Znak: BKŚ. 271.44.2018

Dotyczy postępowania pn.: „Przebudowa stacji uzdatniania wody wraz z budową sieci kanalizacji sanitarnej na terenie Gminy Radoszyce – przebudowa stacji uzdatnia wody”

Zamawiający, **Gmina Radoszyce** na podstawie art. 38 ust. 1 i 2 ustawy z dnia 29 stycznia 2004 roku Prawo zamówień publicznych (t.j. Dz. U.2018 poz.1986 z późn.zm.) udziela wyjaśnień treść Specyfikacji Istotnych Warunków Zamówienia (SIWZ) w przedmiotowym postępowaniu w zakresie zapytań Wykonawców.

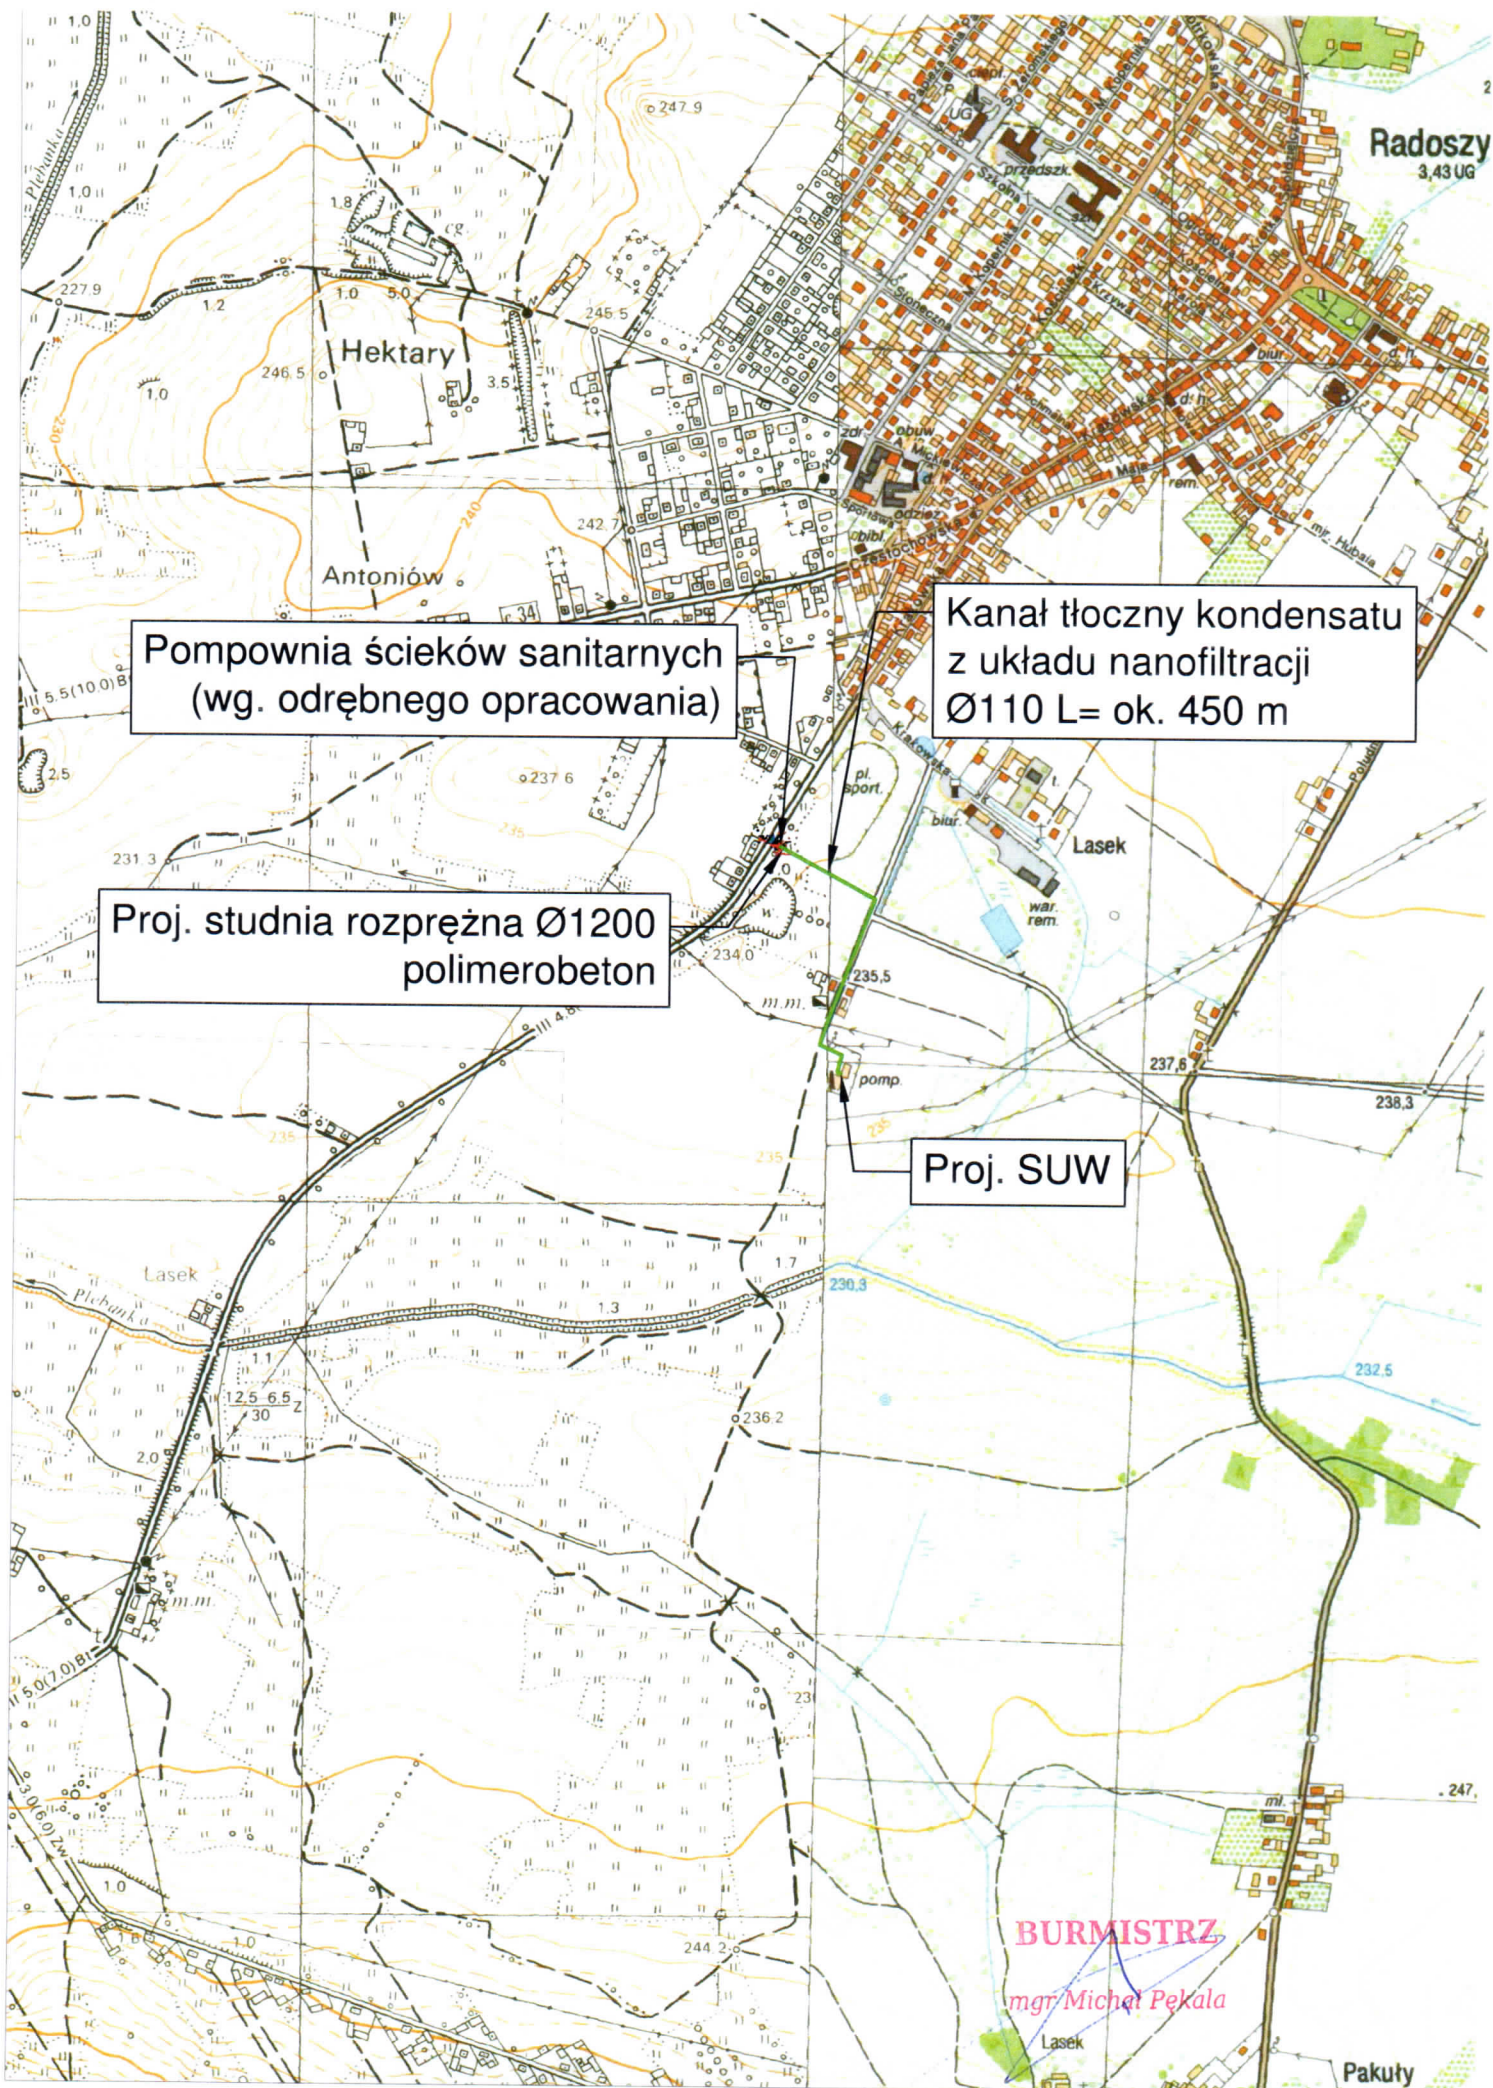
Pytanie nr 10.

Gdzie ma być odprowadzony kondensat z układu nanofiltracji? Prosimy o wskazanie miejsca dlatego, że w dokumentacji projektowej nie ma żadnej na ten temat informacji.

Odpowiedź ad. 10.

Zamawiający informuje, iż odpowiedź na powyższe pytanie stanowi załącznik graficznych do udzielonych odpowiedzi.

Proj. studnia rozprężna Ø1200
polimerobeton

Kanał tłoczny kondensatu
z układu nanofiltracji
Ø110 L= ok. 450 m
